美浜発電所 1, 2号炉 廃措置計画変更認可申請のコメント回答

2022年1月
関西電力株式会社

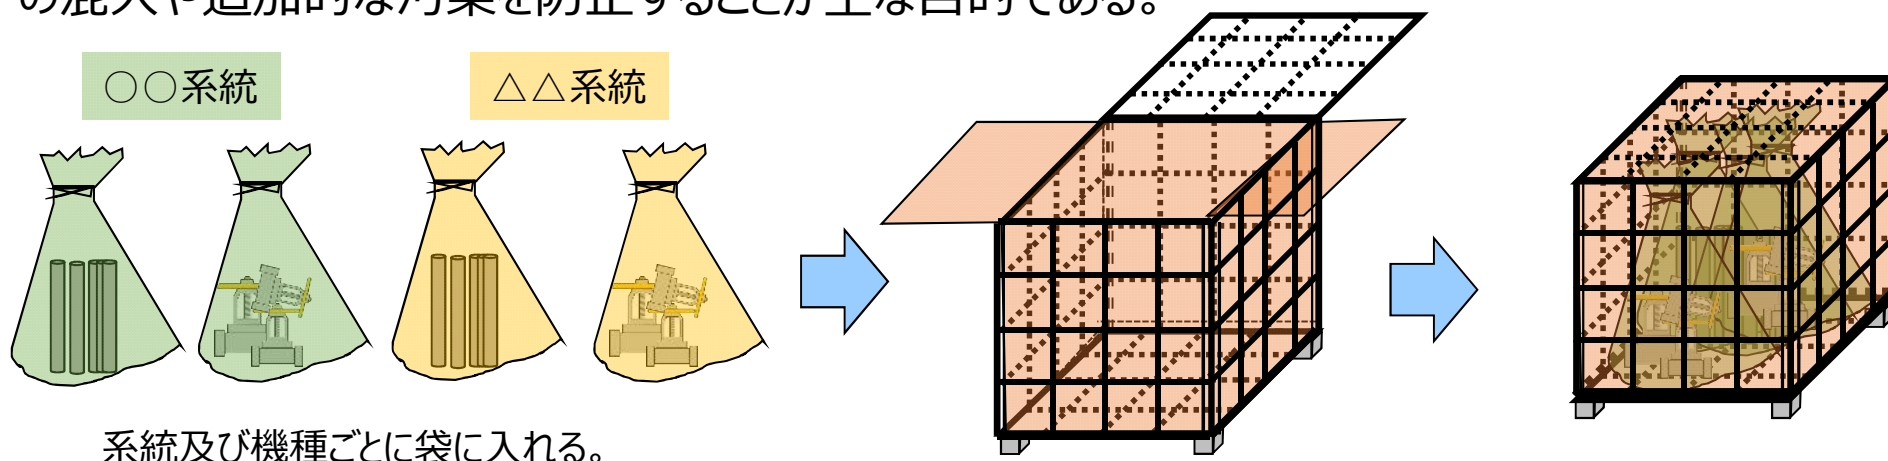
同資料P.10矢羽根 4 つめに、2 次的な汚染の付着（固着）の可能性の話があるが、ヒアリング時には機器内の系統除染の残り水などの話もあった。残留放射性物質の性状が乾燥した付着物（固着物）だけでないならば、その話も説明すること。また、L2ではCVCSの配管の最大線量当量率が最大0.039mSv/hという口頭説明があったが、L3で想定している最大の線量当量率、漏えいしたとしても汚染の恐れのある管理区域における管理上許容でき、週一回の巡視時で十分に担保できることを説明すること。

- 系統除染などの残り水は配管等の中に存在するが、そのような配管等については解体撤去時に水抜きを行い、配管等の内面をウェスで拭くなどして水気がないことを確認してから袋に入れる。
- 放射能レベル区分 L 3 で想定している最大の線量当量率は0.17mSv/h（サンプリングライン空気作動弁）である。

L 3 の最大線量率が、CVCS配管の L 2 の最大線量率の0.039mSv/h よりも大きくなっているが、空気作動弁は、配管と比べ汚染面積が小さく、重量が大きいいため、線量当量率から換算係数を用いて求めたBq/cm²からBq/tを算出する際に値が小さくなるため L 3 に分類される。

なお、仮に、CVCS配管（L3）の推定放射能（ 1.7×10^5 Bq）が保管エリア（例として内部スプレンプ室）内に充満したと保守的に仮定（推定放射能に飛散率30%、欠損割合7.5%を見込む）した場合の空气中濃度（Co-60）は約 2.8×10^{-4} Bq/cm³であり、これは、炉規則に定める管理区域内の空气中濃度限度（Co-60）の 1×10^{-3} Bq/cm³を下回る程度である。
